关键词：燃油箱盖不能打开—更换

文号：
2004-02-04

2004 全新蒙迪欧汽车。车身识别号在 LVSFBFAC14F004001—LVSFBFAC84F008658 之间，但不包含《附件一》中的车辆。

附件一：

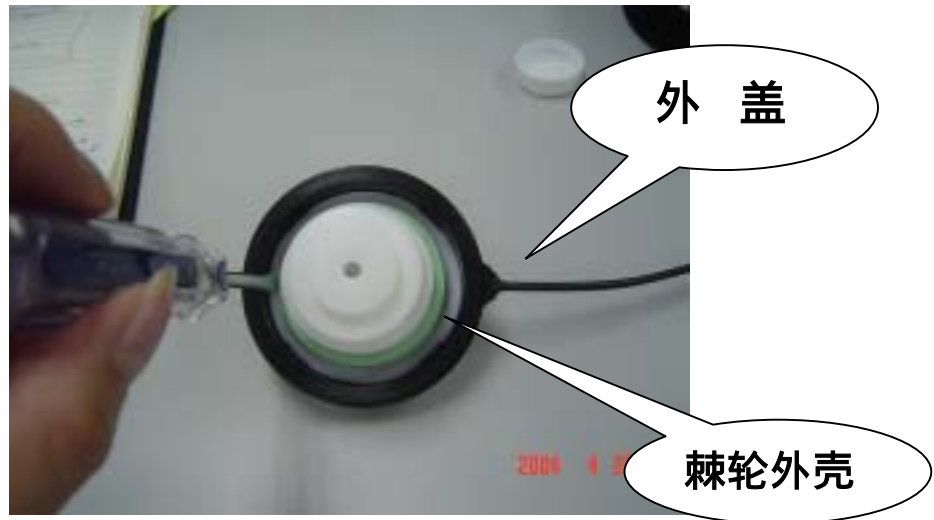
以下车身识别号（最后四位数字）的车辆不需要在进行燃油箱盖的更换。
